12 maart 2026 – Field Action

Boston Scientific pacemakers en CRT-Ps uit de Accolade familie

Nieuwe software update voor safety mode bij vervroegde batterijdepletie door system reset.

97125289H-1A-FA Boston Scientific.

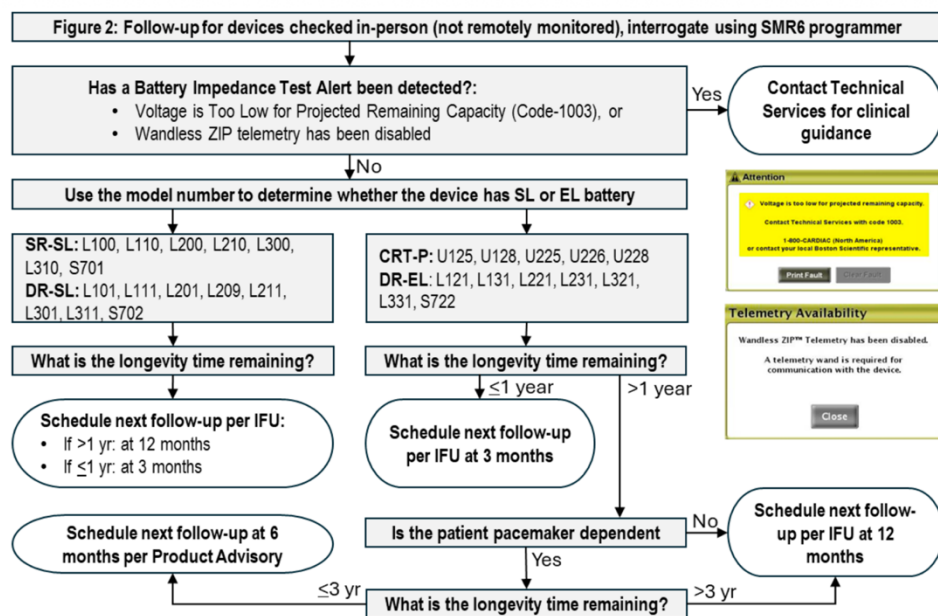
De huidige software-update biedt een oplossing voor deze onbedoelde gedragingen:

1. De resterende automatische telemetrie-activeringen (de zogenaamde ZIP wake-up) zonder programmeerkop worden nu ook volledig uitgeschakeld na het detecteren van een hoge batterij-impedantiestatus.
2. Er kan geen vals-positieve detectie (met uitschakeling van de actieve telemetriesessies) van hoge batterij-impedantie meer plaatsvinden als gevolg van interactie met een magneet.

Detectie van een hoge batterij impedantie zal resulteren in uitzetten van de ZIP telemetrie waarna er wordt geadviseerd om het device te vervangen. Uit data van Boston Scientific (zie **97125289H-1A-FA**) blijkt dat er een 7,6% kans is dat ook CRT-P en DR-EL devices die niet in de eerdere FSN zaten omdat ze ná september 2018 zijn geproduceerd (maar wel de nieuwe software hebben gekregen) een verhoogde kans hebben om vervroegd te worden vervangen bij een verhoogde batterij impedantie melding. Het betreft hier dus niet een verhoogde kans op een switch naar veiligheidsmodus, echter omdat in deze groep de aangegeven levensduur van de batterij dus niet kan worden waargemaakt is de huidige FSN hiermee uitgebreid.
